別府里浜づくり新聞

第41号
平成23年
2月24日

第2回別府港海岸整備計画検討会（北浜地区1）を開催しました

【④直立消波型護岸】

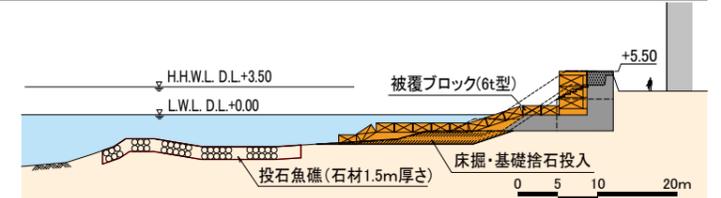
- ・7つの護岸構造の経済性について教えてほしい。
- 付帯工事等は別として概ね⑥二重パラペット型護岸の本体工を1.0とすると、③大型波返し：1.5、④直立消波型護岸：0.9、⑤緩傾斜護岸：3.0、⑦潜堤：1.9、①護岸嵩上げおよび②消波ブロック積増し：0.5である。
- ・④直立消波型護岸、⑤二重パラペット型護岸の「背後空間の改善」、「利用・景観の向上」の評価は、それぞれ△○となっているが、差が出るほどの違いがあるのか。
- 細部まで検討したわけではないが、可能性として二重パラペットが有利であると判断している。
- ・1案に絞り込むためには、更に細かい比較検討が必要だが、2、3案程度に絞るのであれば今回の比較・評価で十分だと思ふ。
- ・事務局の評価を概ね妥当なものだと判断し、今後は、④直立消波型護岸と⑤二重パラペット型護岸を基本に詳細検討を進めることとする。

- ・基礎マウンドに新たな藻場が期待できる一方、海域環境を大きく変えない。護岸天端を現状程度に抑えられる。工事費はやや安い。
- ・施工時に床堀が必要であり、舞い上がる砂が魚礁に影響を及ぼす可能性がある。

【⑤二重パラペット型護岸(パラペット後退型)】

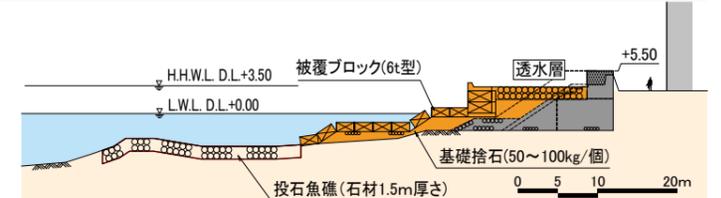
- ・北浜地区1のような空間的に余裕がないところでも、車いす用のスロープの勾配は5%にしなければならないか。
- 勾配に関する基準のうち、最も緩やかな勾配が5%以下の勾配なので、検討材料としてほしい。ただし、設置に無理がある場合は検討の余地がある。
- 設置にスペースが必要な場合は部分的に護岸を沖に出してスペースを広げたり、設置数を最低限の一箇所だけにしたりなどの対応を含めて議論したい。
- ・二重パラペット型護岸の場合は海側も問題である。護岸背後や周囲から見えないのは防犯上に問題がある。
- ・既存の護岸に人が上がれるのは危険である。
- アクセス経路を含めて防護柵を検討する。また、透水層は他の事例では立入禁止になっている。今後、柵、標識、排水路等の付帯施設を検討していく。

- ・基礎マウンドに新たな藻場が期待できる一方、海域環境を大きく変えない。護岸天端を現状程度に抑えられる。工事費は中程度。
- ・護岸に近い魚礁の一部に基礎がかかる可能性がある(ただし、透水層を設置して軽減することが期待できる)。

【⑥緩傾斜護岸】

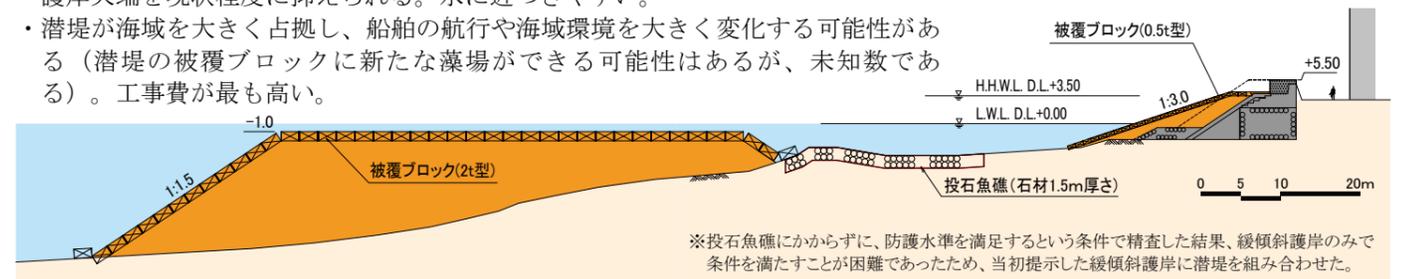
- ・護岸は一律に整備すると自然環境には好ましくない。多様であることが求められる。
- 投石漁礁にかからないことを制約条件として護岸を整備する。結果として多様な形状になると考えている。
- ・現存している藻場、アマモ場に留意してほしい。
- 基礎マウンドに新たな藻場ができることも期待されるので、それらを含めて検討したい。
- ・水産・環境の観点からは、以下の点が指摘できる。
 - ・漁礁が水深 10m くらいまであり、住民意見にも藻場を保全すべきという意見がある。
 - ・⑥緩傾斜護岸、⑦潜堤のように、沖に大きな構造物を設けると流れが変わり、藻場が変化もしくは衰退し、集まる魚も変わるだろう。環境変化が比較的大きい。
 - ・①護岸嵩上げ、②消波ブロック積増しは、環境変化は小さい。
 - ・③大型波返し護岸、④直立消波型護岸、⑤二重パラペット型護岸は、基礎部分が沖合に出るが、なるべく漁礁にかからないように工夫してほしい。
- 魚礁にかからないことを基本的に検討している。仮にかかる場合には、関係者と対応を協議しながら進めたい。
- ・工事による漁業者への影響は大きいと考えられる。住民へのアンケートだけでなく、水産の専門家と 265 名の漁業者の意見を聞いてほしい。
- 理事会や組合と協議しながら検討を進める。
- ・本地区は港の出入り口、漁場なので、船舶への影響、定置網への影響、藻場への影響を検討してほしい。

- ・護岸天端を現状程度に抑えられる。水に近づきやすい。
- ・潜堤が海域を大きく占拠し、船舶の航行や海域環境を大きく変化させる可能性がある(潜堤の被覆ブロックに新たな藻場ができる可能性はあるが、未知数である)。工事費が最も高い。
